REGULAÇÃO
RELATÓRIO DE FISCALIZAÇÃO N. 1811/2025

**Fiscalização Sob Demanda por solicitação do
Executivo Municipal para verificar obras de
repavimentação em vias de Sapiranga/RS.**

O processo 1811/2025 versa sobre as obras de repavimentação precária na rede de coleta de esgotamento sanitário em Sapiranga/RS, decorrente de serviço prestado pela Corsan. Para tanto, realizou-se fiscalização direta sob demanda.

REGISTRO 1

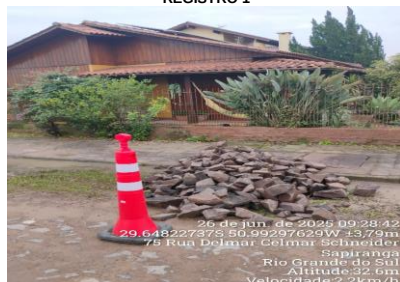
NC	CÓDIGO DA NC	UNIDADE	Sistema de Esgotamento Sanitário
6	-	CONSTATAÇÃO	Obstáculo à livre circulação e à segurança de veículos e pedestres, formado pelo acúmulo de material oriundo de repavimentação, sob o leito carroçável e calçada.
GRUPO	PRAZO	NÃO CONFORMIDADE	Obstáculo à livre circulação e à segurança de veículos e pedestres, tanto na via, como na calçada, caso não possa ser retirado, deve ser devida e imediatamente sinalizado.
2	15 dias	OBSERVAÇÃO	P04 - Rua Ozaira Lindomar Schmidt (Latitude: -29.648, Longitude: -50.9929)

REGISTRO 1

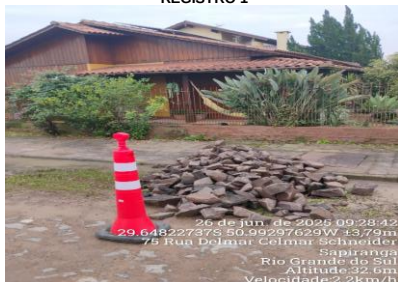
NC	CÓDIGO DA NC	UNIDADE	Sistema de Esgotamento Sanitário
8	-	CONSTATAÇÃO	Obstáculo à livre circulação e à segurança de veículos e pedestres, formado pelo acúmulo de material oriundo de repavimentação, sob o leito carroçável e calçada.
GRUPO	PRAZO	NÃO CONFORMIDADE	Obstáculo à livre circulação e à segurança de veículos e pedestres, tanto na via, como na calçada, caso não possa ser retirado, deve ser devida e imediatamente sinalizado.
2	15 dias	OBSERVAÇÃO	P06 - Rua Ozaira Lindomar Schmidt (Latitude: -29.6482, Longitude: -50.993)

REGISTRO 1

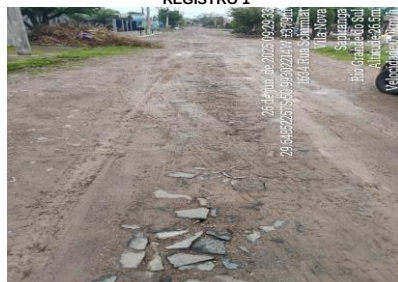
NC	CÓDIGO DA NC	UNIDADE	Sistema de Esgotamento Sanitário
10	-	CONSTATAÇÃO	Repavimentação do leito carroçável não finalizada/inadequada após intervenção na rede de coleta de esgotamento sanitário.
GRUPO	PRAZO	NÃO CONFORMIDADE	Para obras de implantação e manutenção de redes de esgoto, a CORSAN deverá realizar a recomposição de valas nos leitos carroçáveis observando parâmetros estéticos e de trafegabilidade.
2	15 dias	OBSERVAÇÃO	P07 - Rua Ozaira Lindomar Schmidt (Latitude: -29.6485, Longitude: -50.993)

REGISTRO 1

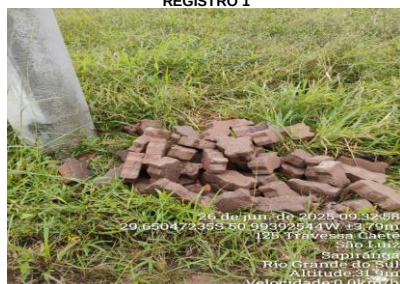
NC	CÓDIGO DA NC	UNIDADE	Sistema de Esgotamento Sanitário
14	-	CONSTATAÇÃO	Obstáculo à livre circulação e à segurança de veículos e pedestres, formado pelo acúmulo de material oriundo de repavimentação, sob o leito carroçável e calçada.
GRUPO	PRAZO	NÃO CONFORMIDADE	Obstáculo à livre circulação e à segurança de veículos e pedestres, tanto na via, como na calçada, caso não possa ser retirado, deve ser devida e imediatamente sinalizado.
2	15 dias	OBSERVAÇÃO	P11 - Rua 07 de Março - Oeste (Latitude: -29.6505, Longitude: -50.9939)

REGISTRO 1

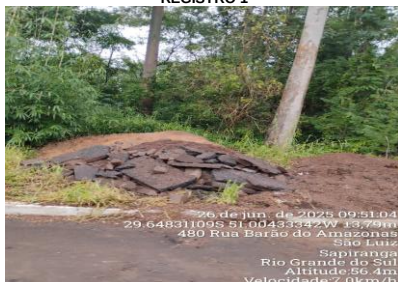
NC	CÓDIGO DA NC	UNIDADE	Sistema de Esgotamento Sanitário
32	-	CONSTATAÇÃO	Obstáculo à livre circulação e à segurança de veículos e pedestres, formado pelo acúmulo de material oriundo de repavimentação, sob o leito carroçável e calçada.
GRUPO	PRAZO	NÃO CONFORMIDADE	Obstáculo à livre circulação e à segurança de veículos e pedestres, tanto na via, como na calçada, caso não possa ser retirado, deve ser devida e imediatamente sinalizado.
2	15 dias	OBSERVAÇÃO	P27 - Rua Barão do Amazonas (Latitude: -29.6483, Longitude: -51.0043)
